0006 Informacja Serwisu Technicznego

Dotyczy:	61-28975-20
Produkt:	Mercedes Benz
Typ:	6-cylindrowy typoszereg silników M 104
Kod silnika:	M104.941-945/980/981/990-996

**Wzmocnienie metalowe uszczelki
głowicy cylindra Mercedes Benz
M 104**

Rys. 1_ Stara wersja 61-28975-20

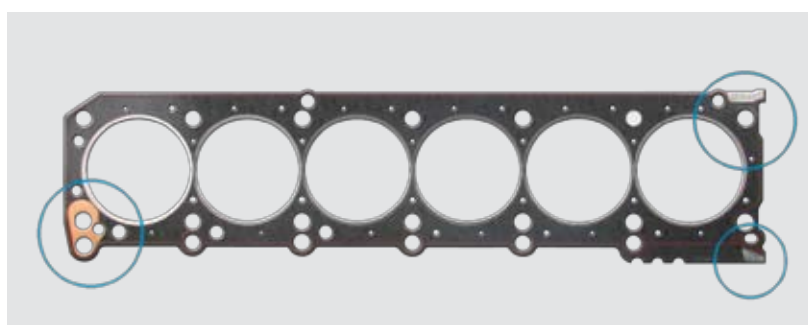
Uszczelka głowicy cylindra 61-28975-20 została zastąpiona przez 61-28975-30. W tej nowej wersji zostały zastosowane dodatkowe wzmocnienia metalowe w celu polepszenia trwałości materiału szczególnie w silnikach o dużym przebiegu.

Rys. 2_ Nowa wersja 61-28975-30
